DODATEK Č. 1

„Vybudování oddílné splaškové kanalizace v městské části Hlučín – Darkovičky“

ZMĚNOVÝ LIST		číslo ZL: 1	
Zhotovitel:	STASPO – SUBLAND – Kanalizace Darkovičky		
Změnový list vystavil:	STASPO – SUBLAND – Kanalizace Darkovičky		
Datum:	10. 6. 2021		
<p>Podepsaní zmocněnci potvrzují v souladu se Smlouvou o dílo tuto změnu rozsahu díla:</p> <p>Předmět změny: SO 01 – Splašková kanalizace</p> <p>Popis a zdůvodnění změny:</p> <p>SO 01 Splašková kanalizace – úsek ČS – Š1 – v návaznosti na zjištěné geologické podmínky a zvednutí hladiny podzemní vody v blízkosti vodního toku Jasénka způsobené vydatnými dešti, bylo zpracováno vyjádření hydrogeologa k realizaci kanalizace v úseku ČS – Š1 (nejnižší místo stavby v blízkosti vodního toku). Z tohoto vyjádření vyšla doporučení na postup prací v úseku s výskytem zvodnělých písků:</p> <ul style="list-style-type: none">- stabilizace zvodnělého podloží v rýze tl. 0,5 m- změna typu pažení – pažící boxy budou nahrazeny hnaným pažením			
<p><i>Zde jednoznačně uvést vazbu na zákon 134/2016 o zadávání veřejných zakázek. Zvláště pak § 222, změna závazku ze smlouvy na veřejnou zakázku.</i></p> <p>odstavec 4, § 222 <input type="checkbox"/> odsta

Změnový list č. 1

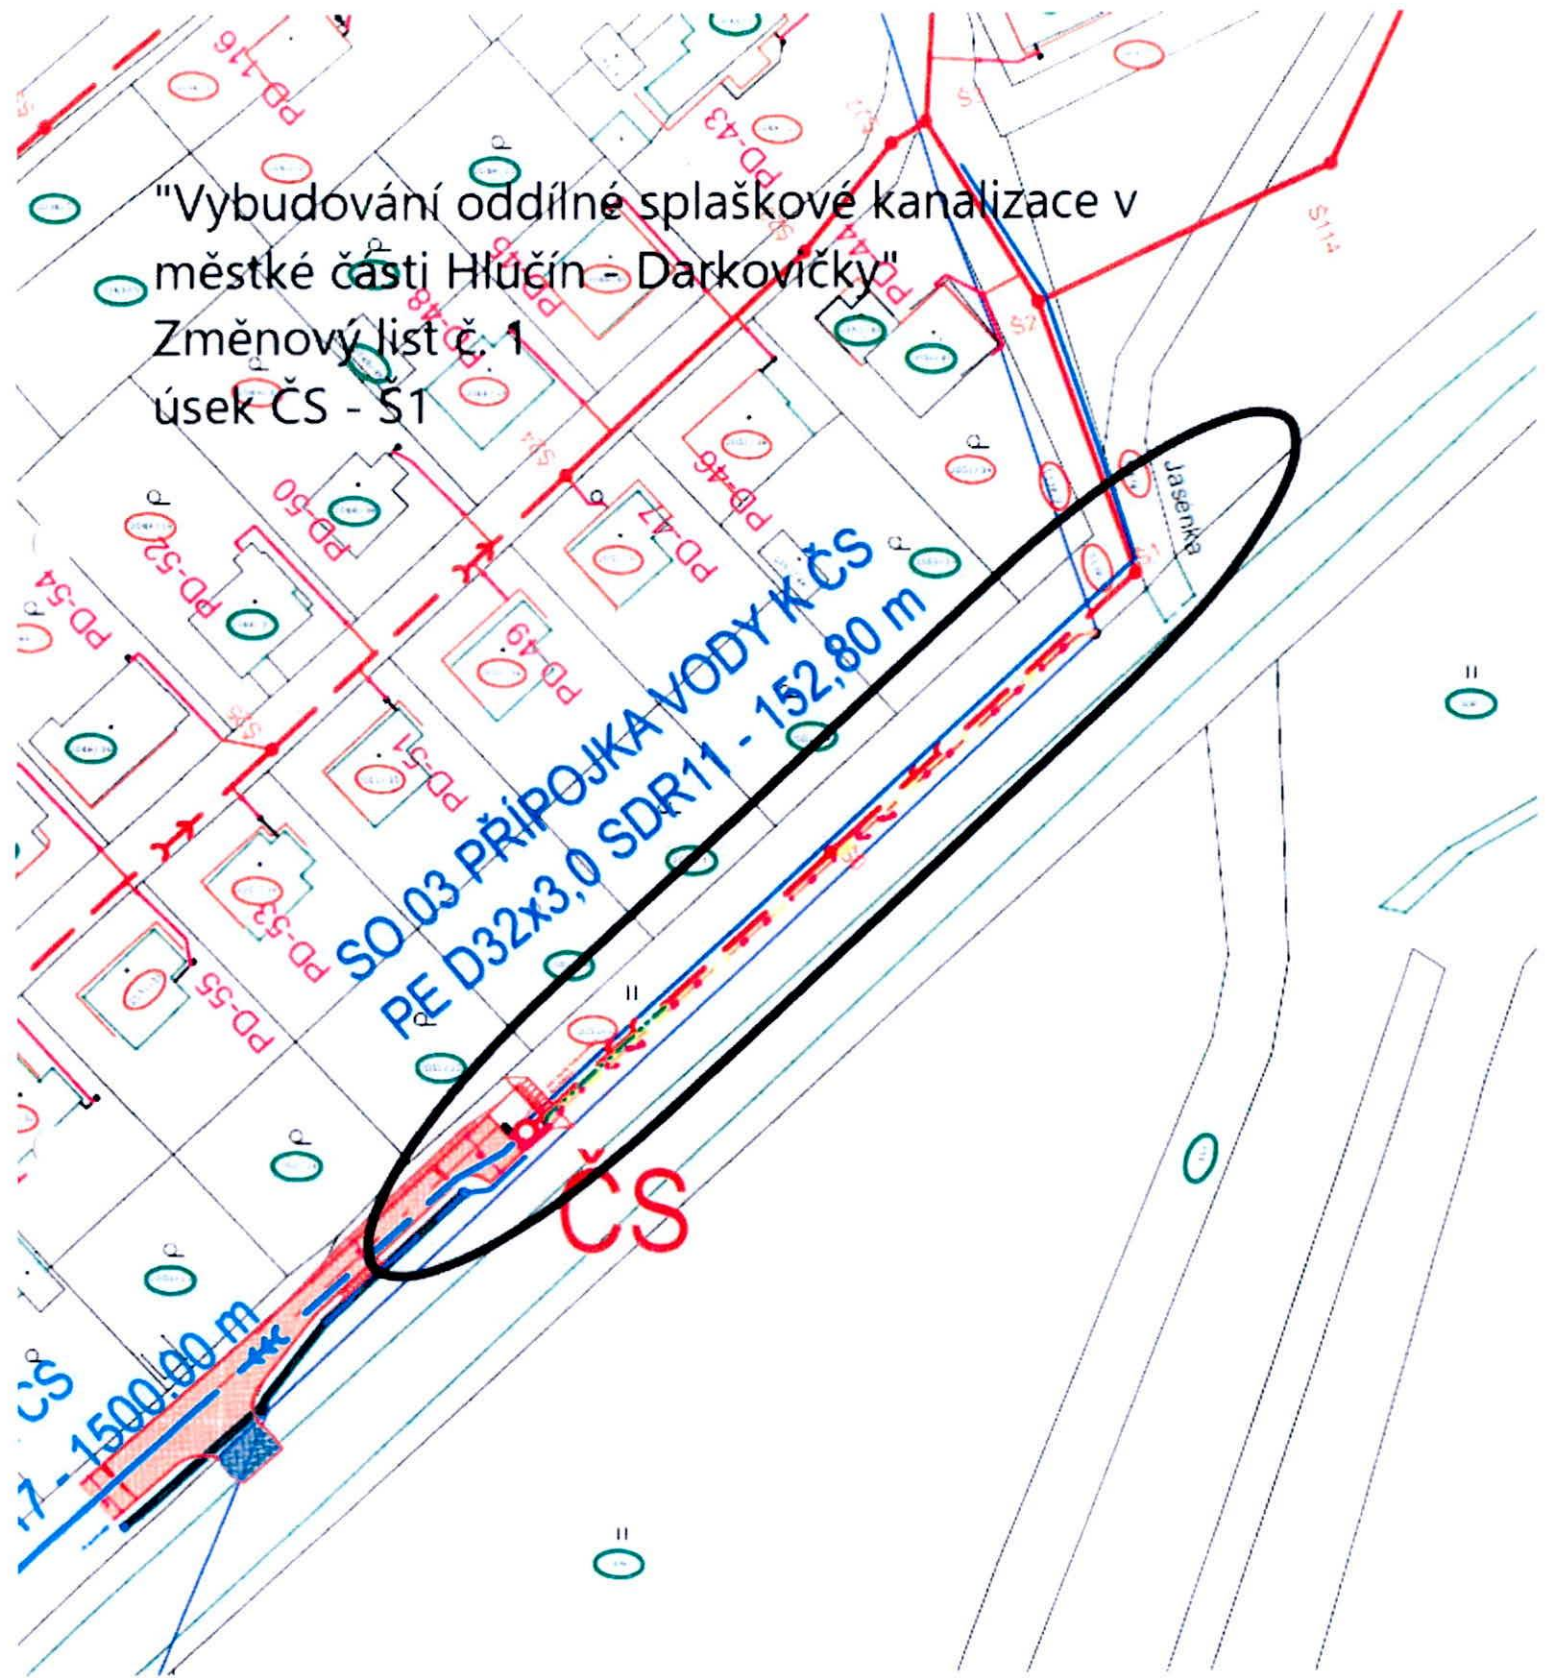
úsek ČS - S1

AD souhlasí s navrženou změnou zhotovitele vzhledem ke zjištěným geologickým podmínkám při realizaci stavby.

TDS souhlasí s navrženou změnou SO 01 v úseku ČS – Š1. Vzhledem ke zjištěným geologickým podmínkám by bez provedení navržených opatření nebylo možné daný úsek stavby realizovat.

Změnový list č. 2

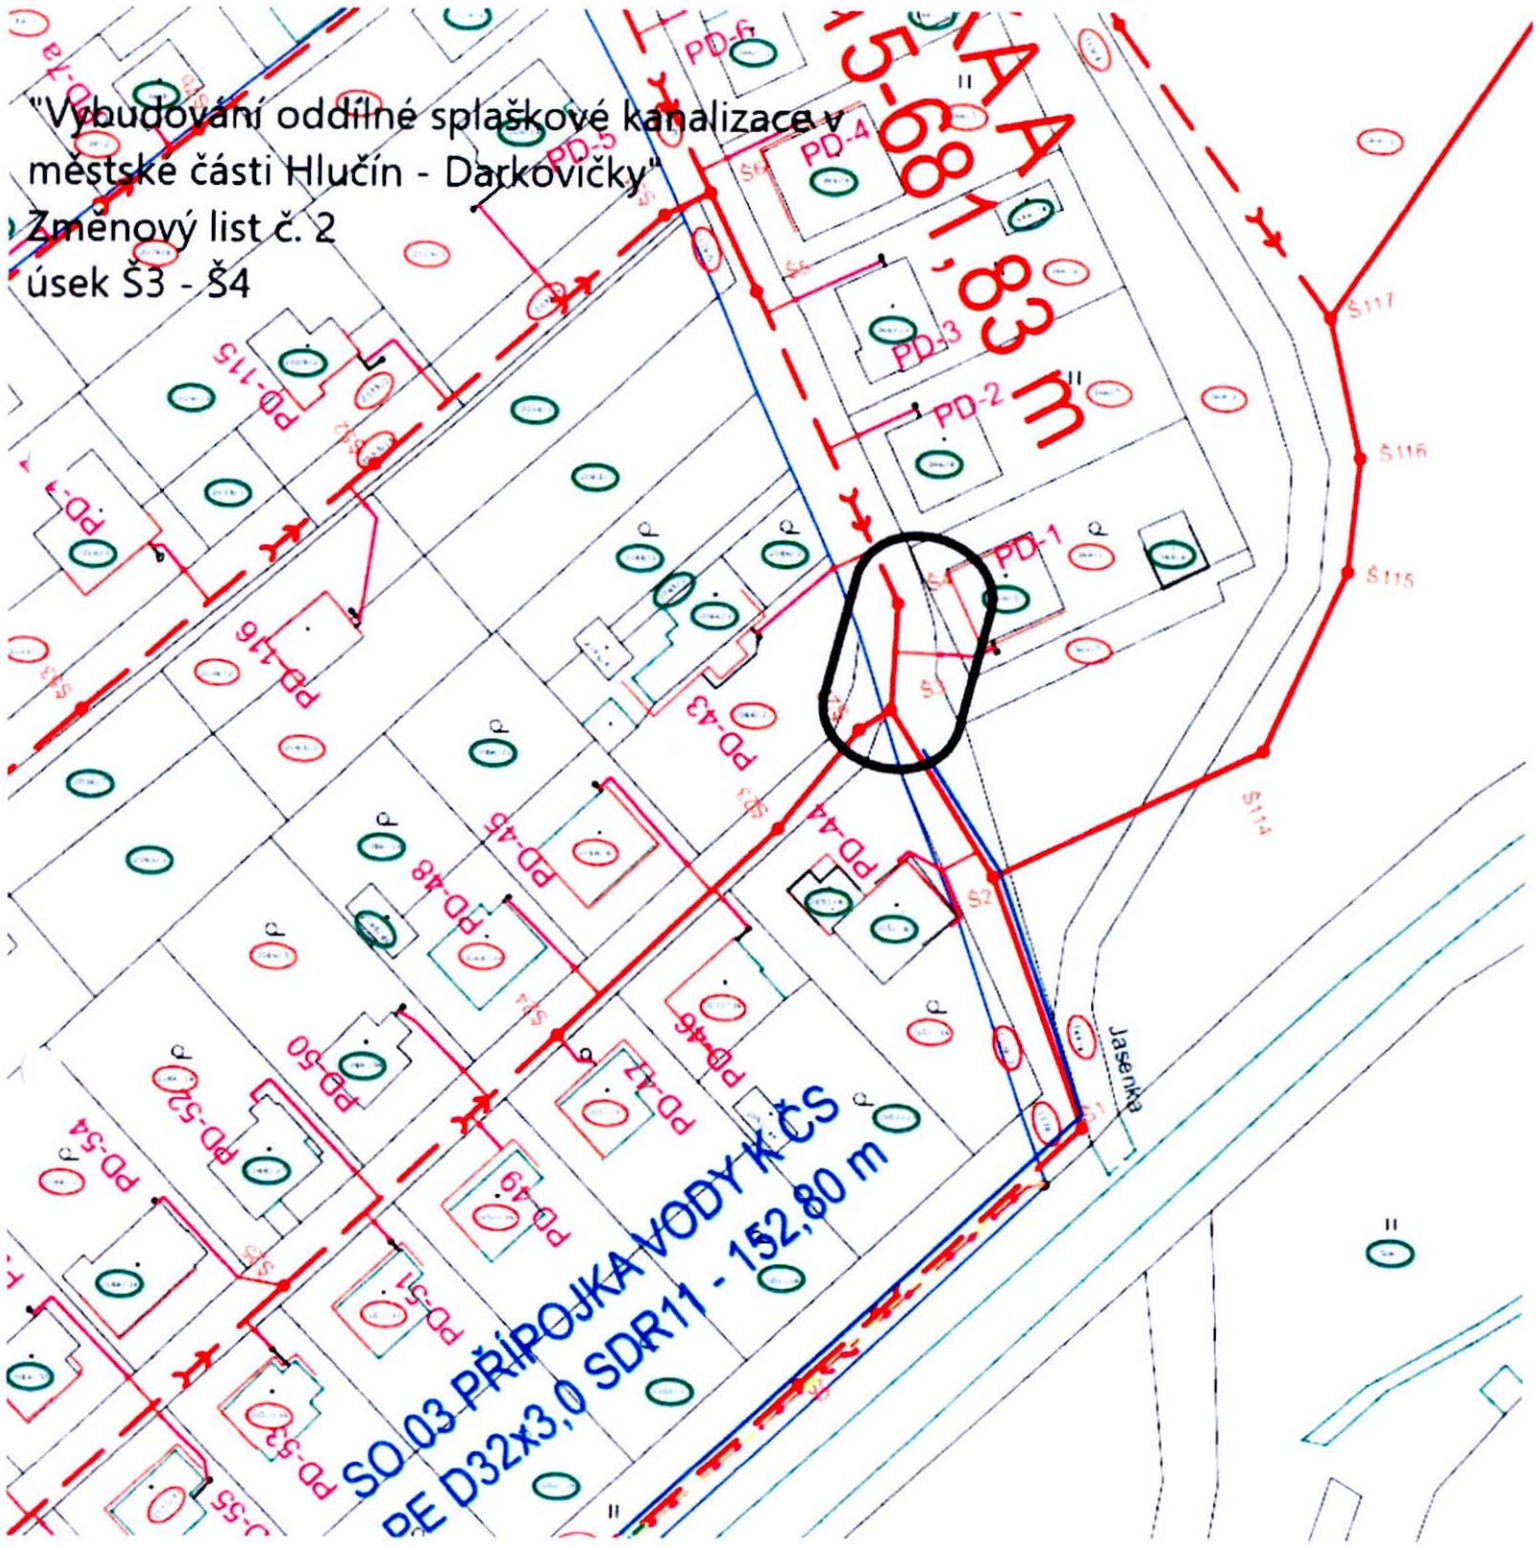
ZMĚNOVÝ LIST		číslo ZL: 2	
Zhotovitel:	STASPO – SUBLAND – Kanalizace Darkovičky		
Změnový list vystavil:	STASPO – SUBLAND – Kanalizace Darkovičky		
Datum:	10. 6. 2021		
Podepsaní zmocněnci potvrzují v souladu se Smlouvou o dílo tuto změnu rozsahu díla:			
Předmět změny: SO 01 – Splašková kanalizace			
Popis a zdůvodnění změny:			
SO 01 Splašková kanalizace – úsek Š3 – Š4 – na stoce A v úseku Š3 – Š4 v délce cca 14 m se vyskytly místa s tekutými písky. Stavební rýha musela být okamžitě zajištěna pomocí hnaného pažení tak, aby bylo zabráněno vzniku škod na okolní zástavbě. Dále musela být zajištěna stabilizace podloží v rýze tl. 0,5 m. Vzniklé kaverny musely být opraveny.			
<i>Zde jednoznačně uvést vazbu na zákon 134/2016 o zadávání veřejných zakázek. Zvláště pak § 222, změna závazku ze smlouvy na veřejnou zakázku.</i>			
odstavec 4, § 222 <input type="checkbox"/>		odstavec 5, § 222 <input type="checkbox"/>

úsek Š3 - Š4

AD souhlasí s navrženou změnou zhotovitele na stoce A v úseku Š3 – Š4, kde při realizaci bylo zjištěno, že je podloží tvořeno tekutými písky. Stavební rýha musela být okamžitě zajištěna pomocí hnaného pažení tak, aby bylo zabráněno vzniku škod na okolní zástavbě.

TDS souhlasí s navrženou změnou SO 01 v úseku Š3 – Š4. Změny musely být provedeny, aby se zabránilo vzniku škod na komunikace a okolní zástavbě.
